# 河川空間のオープン化区域の検討および基本設計内容の検証・アンケート結果

## 検証① グラウンド・芝桜周辺箇所

## 検証② 岩淵橋周辺箇所

【写真①】キッチンカーの配置候補地

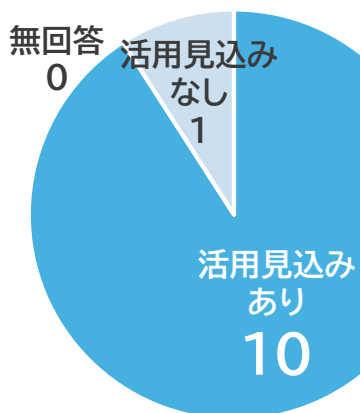
- ・ グラウンド脇(占用地内)スペースの活用可能性あり、舗装不要【写真①】
- ・ 自転車動線を考慮し、堤防天端入口部(占用地外)の活用可能性あり、舗装不要【写真②】
- ・ 歩行者動線との兼ね合いで、常設ではなく、椅子等の什器の貸出も考えられる

- 桜、芝桜のシーズン
- 花火などイベント時
- 休日にグラウンドの利用されている時
- 春夏秋冬の4回程度
- キッチンカーの出店があるから人が集まるのではなく、人が集まる場所にキッチンカーを出す考え方の方がいいかも…
- サイクリング客向けに毎週土日、軽食・ドリンク等の販売

【写真②】キッチンカーの配置候補地

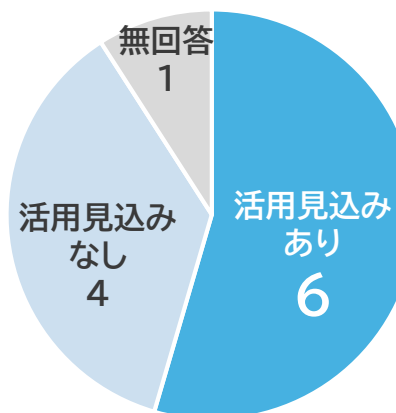
- 桜、芝桜のシーズン
- 週末や連休等
- 指定管理者による社会実験を含め定期開催
- 春夏秋冬の4回程度

- 芝桜とソメイヨシノのコラボレーション風景が損なわれる?
- 桜の時期だと下から見づらくなってしまう
- 位置が難しい、人通りの調査が必要

【写真①】 パーゴラ・椅子の配置候補地

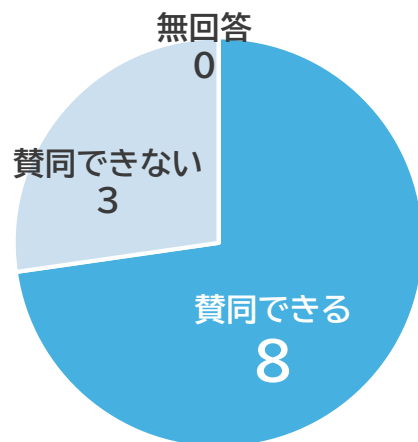
- ・ まちと川との結節点であり、上流と下流をつなぐ休憩場所となり得ることを再確認
- ・ 花火会等のイベント時には、仮囲い等の安全対策を講じて対応できるのでは
- ・ できる限り柵側に寄せることとし、椅子だけでなく、テーブルベンチが望ましい【写真①】
- ・ 掲示板はベンチの延長線上の位置では分かりにくいいため、川側が候補箇所【写真②】

- 常設のものだと撤去をすることができず、活用の幅がせまくなってしまふ
- テーブルベンチは設置するにしても可動式にしてほしい
- ベンチを置くことで、使用方法が制約されてしまうことも。設置の場合、日差しが強いので屋根が必要

【写真①】 堤防天端拡幅部の検証

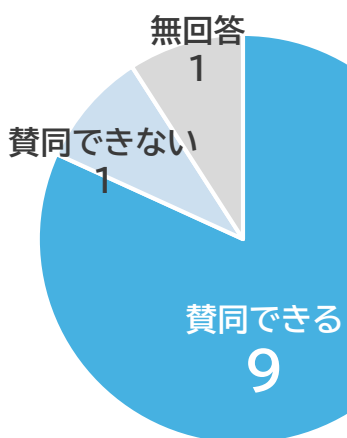
- ・ 堤防天端拡幅部は、桜の間にベンチがあると良い【写真①】
- ・ 荒川と新河岸川が両方眺望できる魅力的な眺望であることを確認【写真①】
- ・ 岩淵橋周辺箇所は、ロードバイク等の交通量が多いため、拡幅盛土の必要性を確認【写真②】

- ベンチだけでなくパーゴラ(日除け)付きであると良い
- 日陰にならないと利用者が減る

- 可動式にしてほしい

【写真①】 中之島入口部

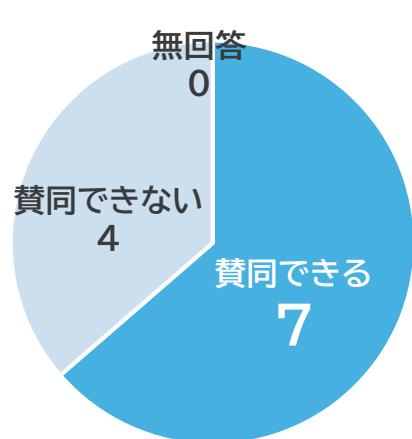
- ・ 中之島入口部(占用地外)はイベント等の一時的な活用の可能性あり【写真①】
- ・ 落ち着いたのある雰囲気をもとにした空間整備の方向性を確認。東屋があった場所に、テーブルベンチを候補として提案【写真②】
- ・ 視線の抜けを大事にしつつ、ハンモック等の滞在快適性を向上させる設えも候補

- イベント時など一時的に
- イベント等で中之島を一つの区分けしたエリアとして活用するときのゲートとして入口部スペースは必要
- 赤水門の左側に盛土をして、赤水門の景観を眺められるスペースを
- 春夏秋冬の4回程度

【写真②】 ベンチの配置候補地

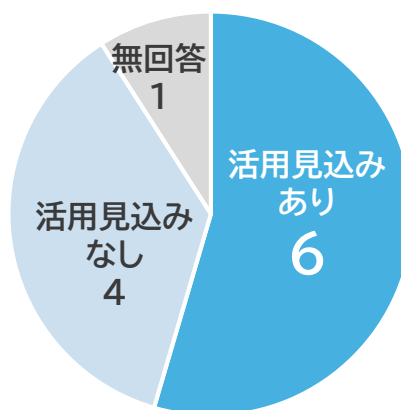
- 設置物を増やすと、イベントや出店時の場所的な制約が増し活用の幅が狭まる
- 常時、公園としてきれいな状態にしてほしい
- 現状はニーズがなく、休憩する人が少ない
- 設置する前に、利用者の調査や、テーブルを使いたくなる仕組み作りをすべき

転落防止柵の必要性を確認

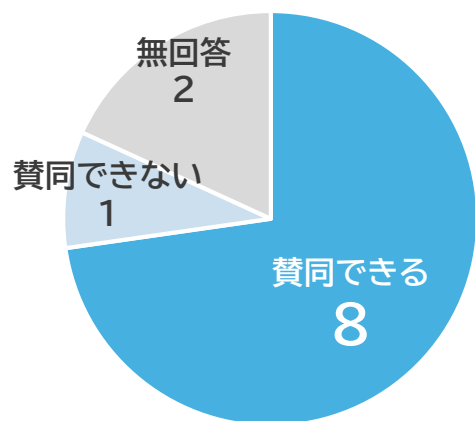
- ・ 上流側の「北区・子どもの水辺」やドッグランとの接続を確保する重要な動線であることを確認
- ・ 危険な箇所への転落防止柵設置の必要性を確認
- ・ 散策路だけでなく、散策の途中での休憩を想定し、ベンチの必要性も確認

- 管理も大変と思われる
- 草が絡み、景観が悪くなると思う

- ベンチの位置が問題。ベンチを置くことでオープンスペースが使いにくくなることはさける必要がある
